DODATEK Č. 1

K SOD/00388/2022/OIÚ ZE DNE 03. 06. 2022

LÁVKA A MLATOVÁ CESTA ZA ZIMNÍM STADIONEM

ZMĚNOVÝ LIST

Příloha č. 2 – Náskres-schéma vsaku a vpusti

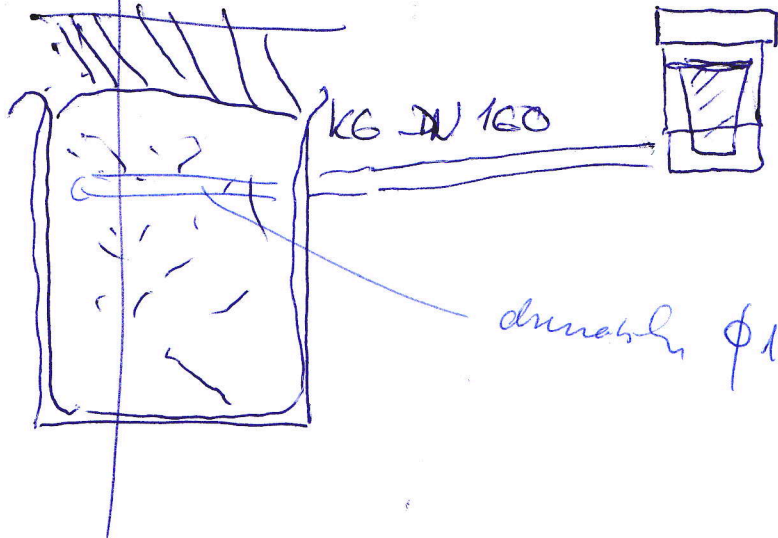
2.1. Předmět plnění se mění z důvodů a v rozsahu uvedených v přílohách tohoto dodatku. Jedná se o vícepráce práce dle požadavku objednatele týkající se zřízení **vsaku a uliční vpusti** v ulici V Chobotě, a s tím

souvisejících prací, jak blíže uvedeno ve změnovém listu - rozpočtu č. 1 a v nákresu – schématu vsaku a vpusti, vše viz přílohy tohoto dodatku.

Stručný popis změny: Na základě požadavku Objednatele bude přidána uliční vpust' na konci ulice V Chobotě v Říčanech, aby nedocházelo ke vtoku vody na nově vybudovanou mlatovou cestu a tím i splavování jejího povrchu.

VSĀK 1,5x1,5x1,5m
GEOTEXTĪLE, SĒRKLĀDĒT
16-32m
